## Conférence de Jean-Marie Virely, samedi soir, à Santigny

**Projet de parc éolien  
Commune de Santigny (89)**

Projet de parc éolien  
sur la commune de Santigny (89)

# PRESERVER LES ESPACES D'INTERET ECOLOGIQUE

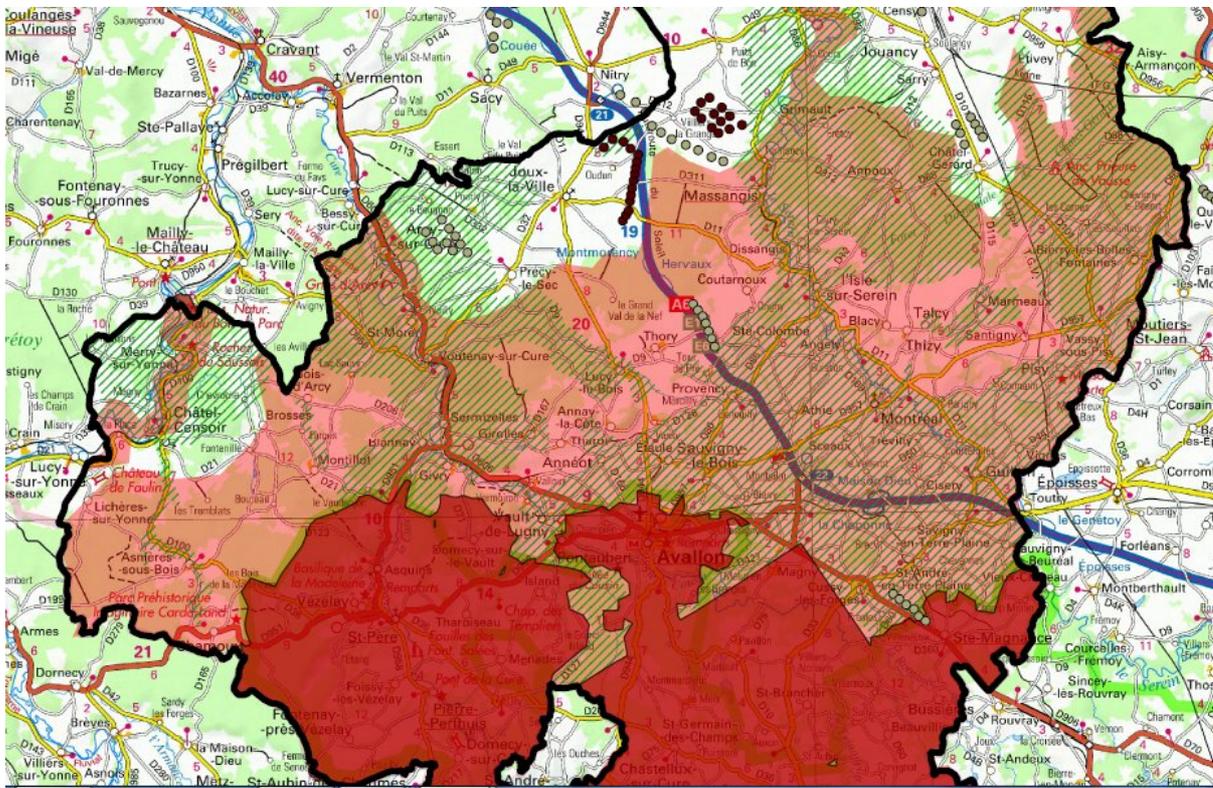
**FAUX : le SCOT de l'Avallonnais est validé et notamment ses cartes :**

Carte d'exclusion éolienne !

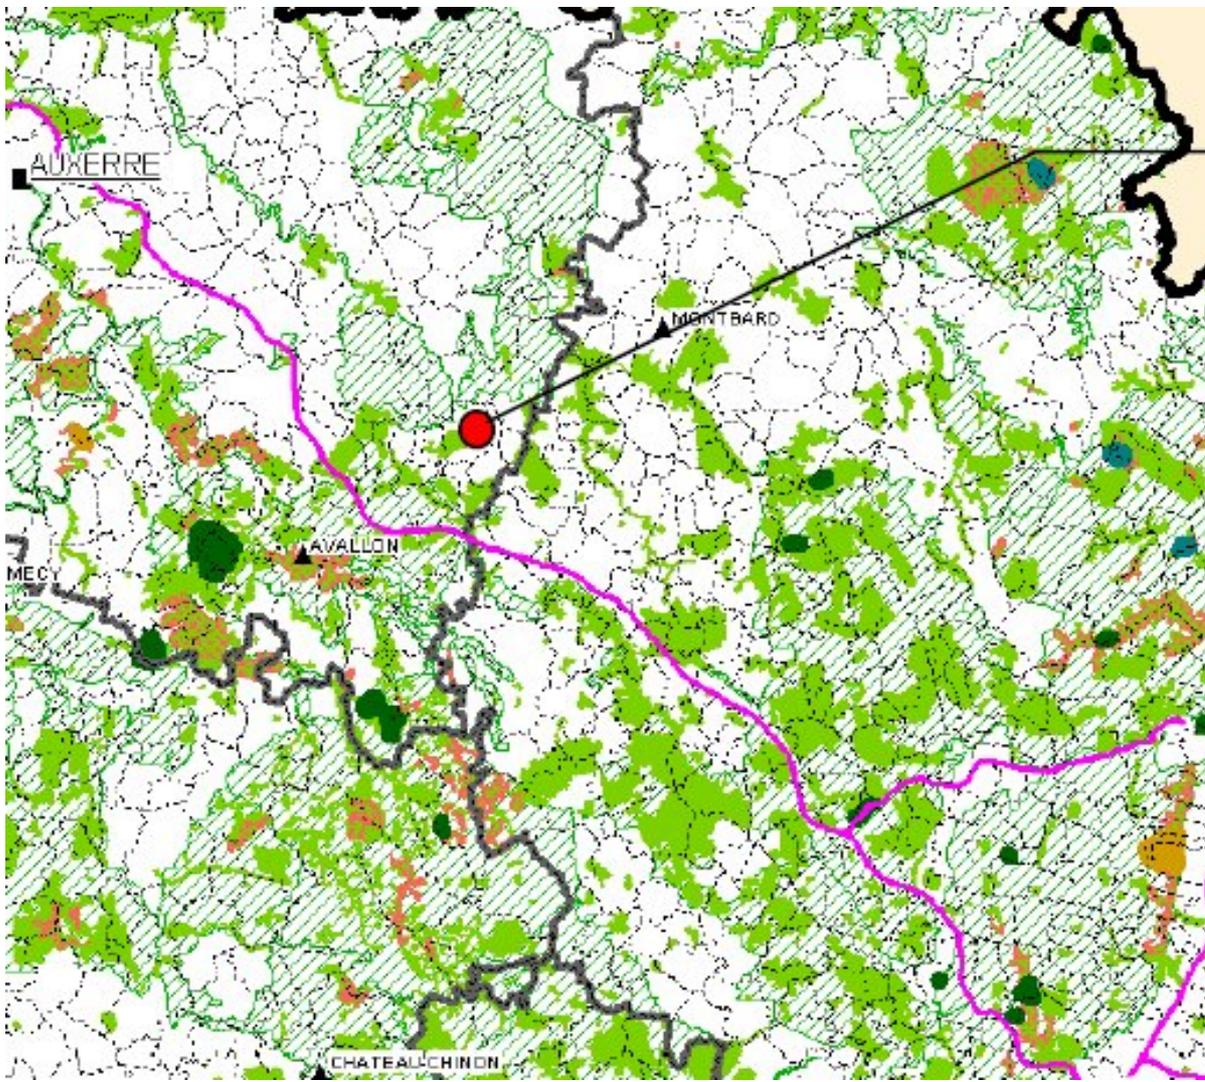
Carte à interprétation mensongère :

Attention sur cette carte la ZIP est nettement à l'extérieur du tracé RTBA – ce qui est faux ! le tracé surtout à cette échelle touche ZIP.

Figure 19

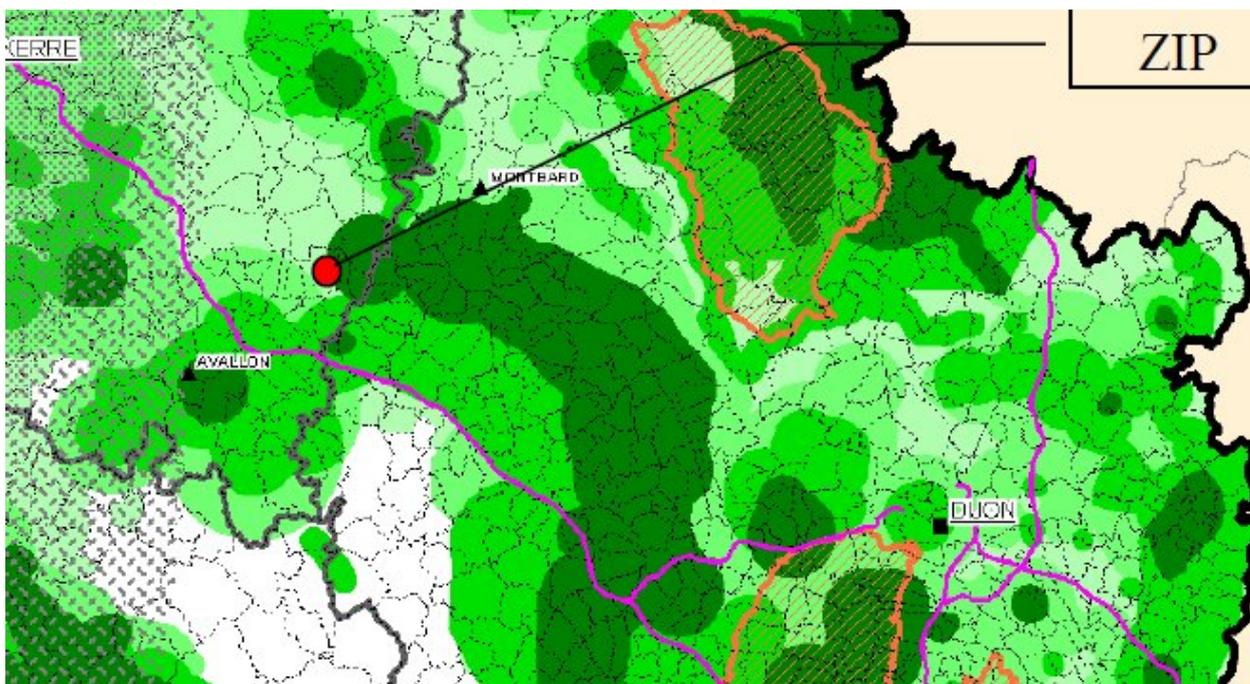
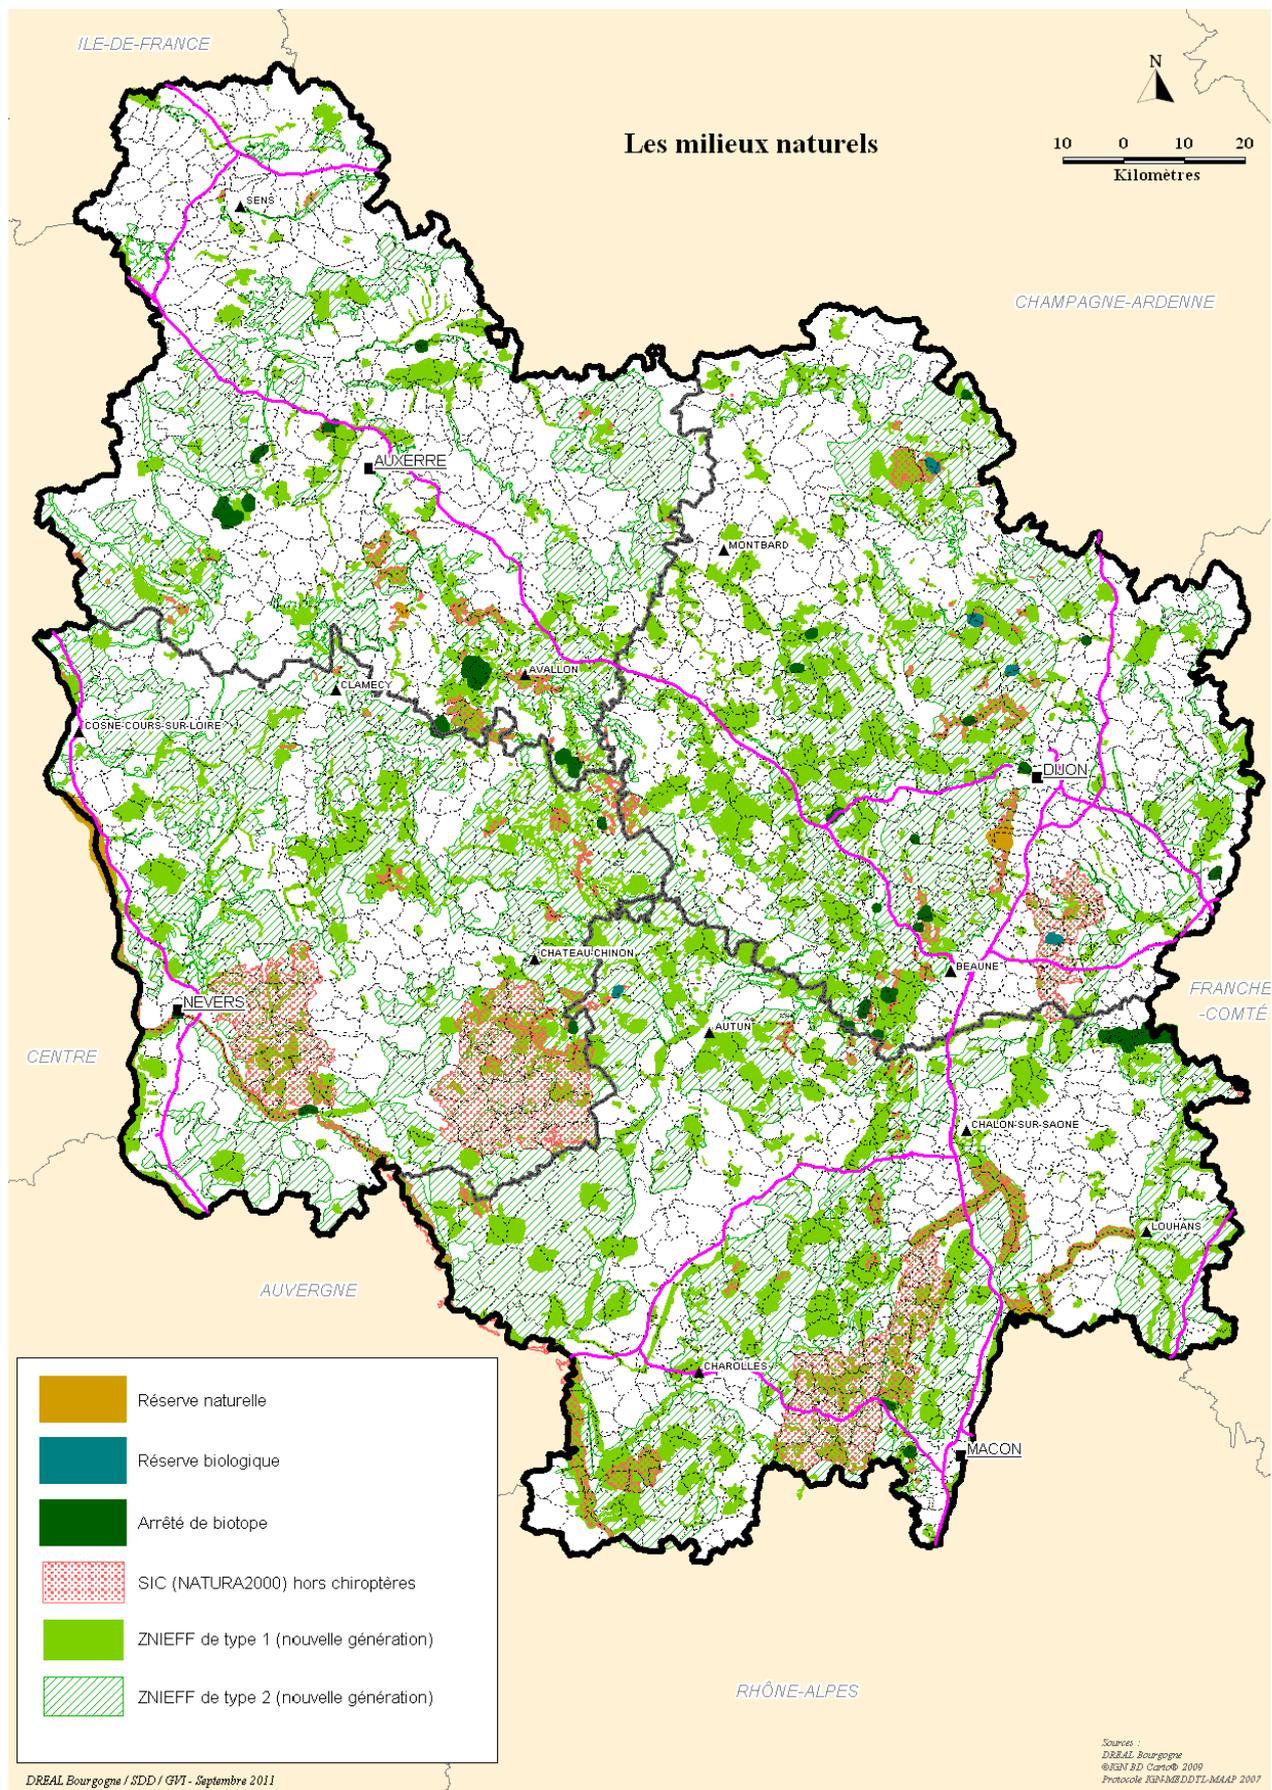
En fait le gros pont rouge dissimule la zip et son intérêt écologique

Délimitation des ZNIEF naturellement ABO considère qu'il n'y a pas de problème

### 2.2.2.3. LES FONDATIONS

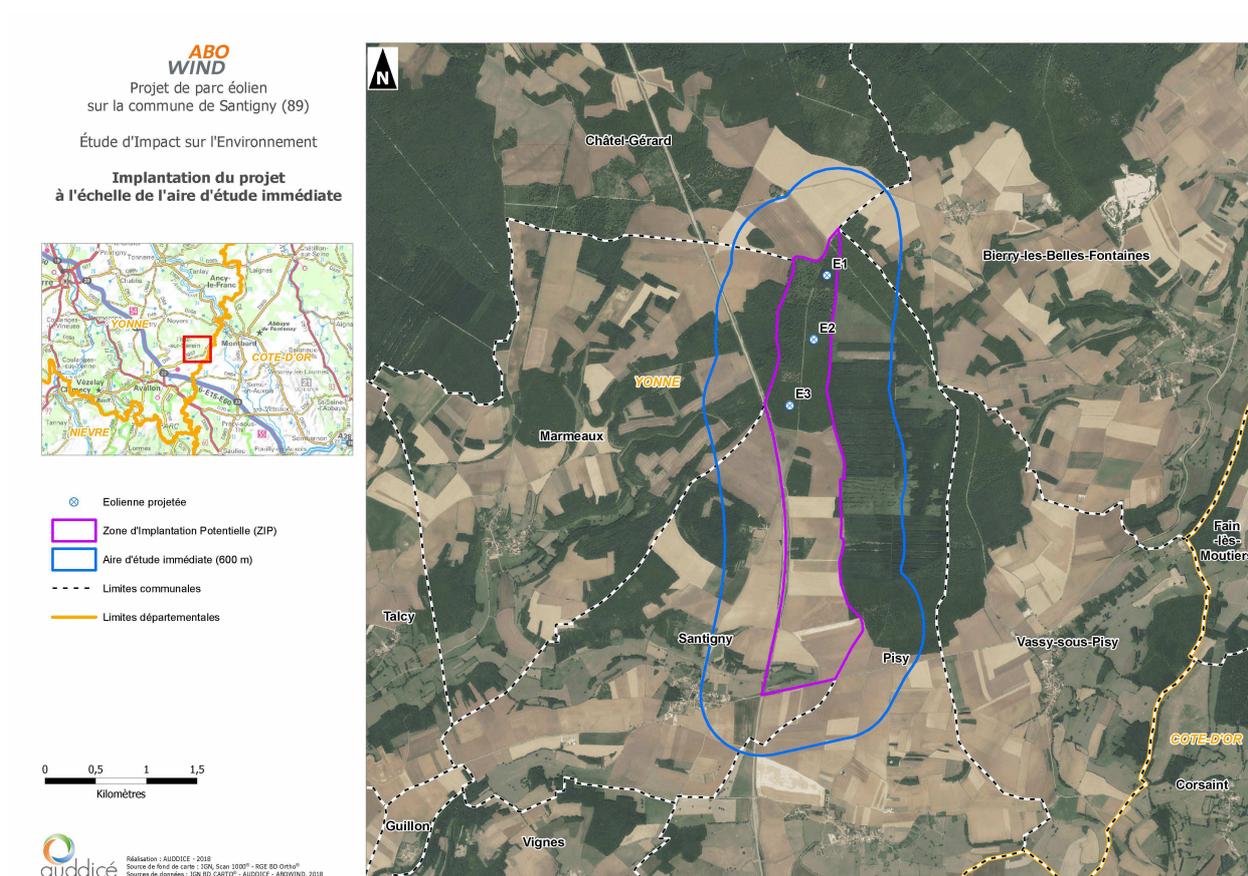
Soit dans ce cas  $1256 \text{ m}^3 = 3141 \text{ tonnes de béton ferrillé} \times 3 = 9.423 \text{ tonnes de béton} = 9.423 \text{ tonnes de CO}_2$

page 207

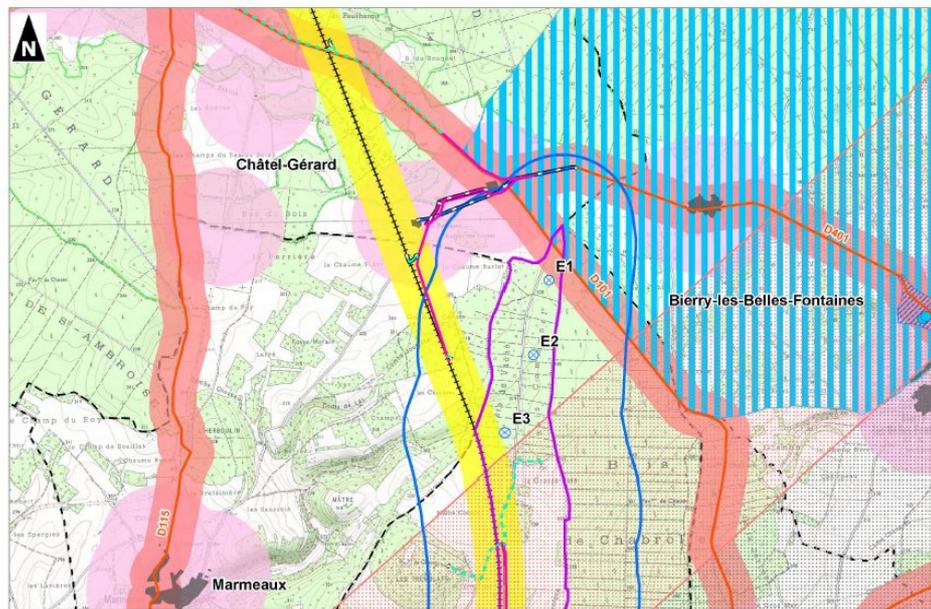
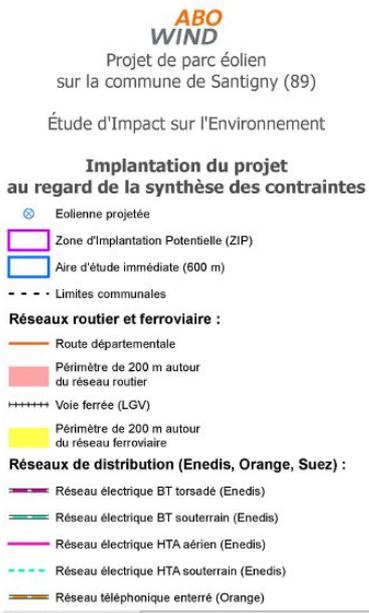
Futur parc de Pisy impossible

Zone de protection de captage des eaux
